潮州凤泉湖高新技术产业开区控制性详细规划修编

JN05、JN06、JN08、D18-06、D18-09管理单元局部调整内容

调整前后对比图

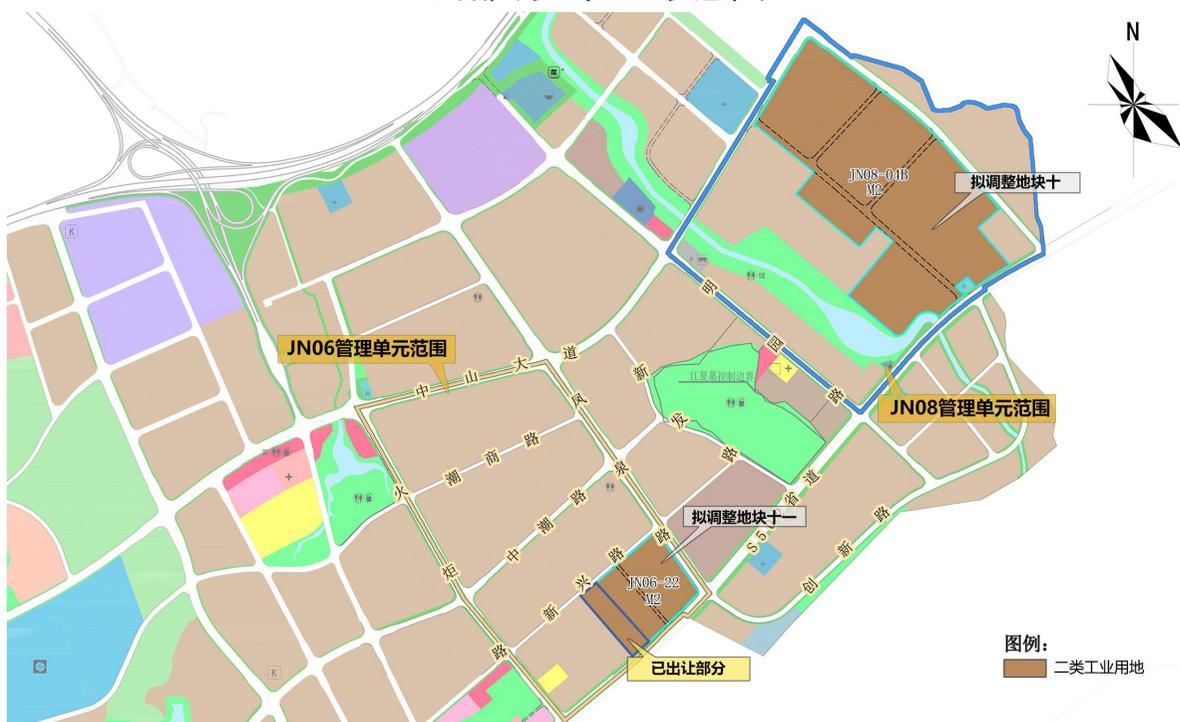
- (一) 拟将拟调整地块十南北向弹性支路红线宽度由22m调整为20m, 去除道路中间绿化带;
 - (二) 拟在拟调整地块十中部新增1条弹性道路, 垂直于与道路相接的地块西南侧边缘设置, 道路长度约632m, 红线宽度16m;
 - (三) 拟调整地块十弹性道路的一处标高由105.00m调整为99.15m。
 - (四) 拟将拟调整地块十一中弹性支路偏移至地块已出让部分东侧边界, 调整后弹性支路长度约303m, 红线宽度由12m调整为16m;
 - (五) 拟在拟调整地块十一中新增1条东西向弹性道路, 东接凤泉路, 西延伸至地块已出让部分东侧边界, 与调整后南北向弹性道路相接, 道路长度约268m, 红线宽度16m;
- 局部调整范围内调整后各类用地面积变化情况: 商业商务混合用地减少了16208m² (24.31亩), 二类居住用地减少了39216m² (58.82亩), 二类工业用地增加了54234m² (81.35亩), 公园绿地面积增加了1644m² (2.47亩), 防护绿地增加了71m² (0.11亩), 陆地水域面积减少了1644m² (2.47亩), 教育科研用地面积保持不变, 医疗卫生用地面积保持不变。
